w sprawie rozpoczęcia prac legislacyjnych

PROJEKT

**w załączniku nr 1 do
rozporządzenia Ministra Infrastruktury z dnia 3 lipca 2003 r.
w sprawie szczegółowych warunków technicznych dla znaków
i sygnałów drogowych oraz urządzeń bezpieczeństwa ruchu drogowego
i warunków ich umieszczania na drogach**

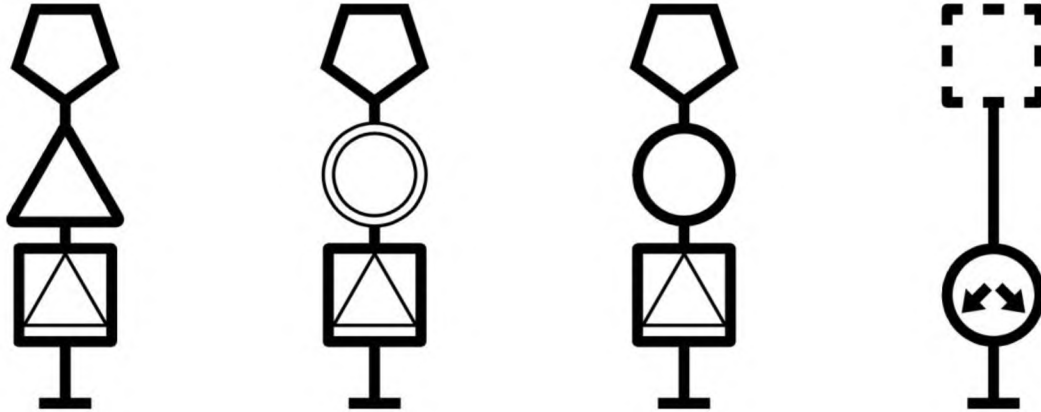
5) akapit ósmy:

„Łącznie ze znakiem A-7 może być umieszczony na tym samym słupku tylko jeden znak ostrzegawczy albo znak zakazu albo znak nakazu albo znak informacyjny: D-2, D-6, D-6a, D-6b, w sposób wskazany na rys. 1.5.1 i 1.5.2.”

zostaje usunięty.

Uzasadnienie

Niniejsza zmiana jest konsekwencją zmian określonych w pkt 6 i 7;

Rysunek 4

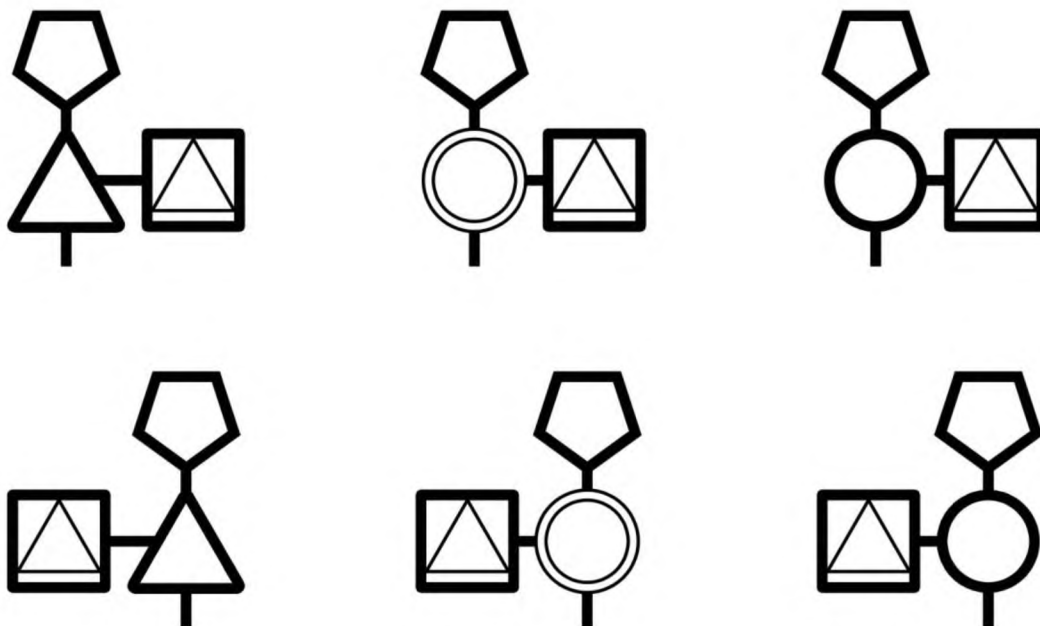
6) do rysunku 1.5.3 dodaje się ilustracje sposobów umieszczania znaków przedstawione na rysunku 4.

Niniejsza zmiana dopuszcza umieszczanie na jednym słupku:

- a) znaku określającego pierwszeństwo przejazdu, który umieszcza się na końcowym odcinku dojazdu do przecięcia lub połączenia dróg;
- b) znaku:
 - ostrzegawczego (np. A-21),
 - lub zakazu (np. B-22),
 - lub nakazu (np. C-12);
- c) znaku oznaczającego przejście dla pieszych lub/i przejazd dla rowerzystów.

W wielu przypadkach ułatwi to wykonanie, zmniejszy koszty, albo zwiększy widoczność lub czytelność oznakowania zawierającego takie znaki.

Ponadto zmiana określa, że znaki C-9, C-10 i C-11 mają znajdować się poniżej innych znaków umieszczonych na tym samym słupku;
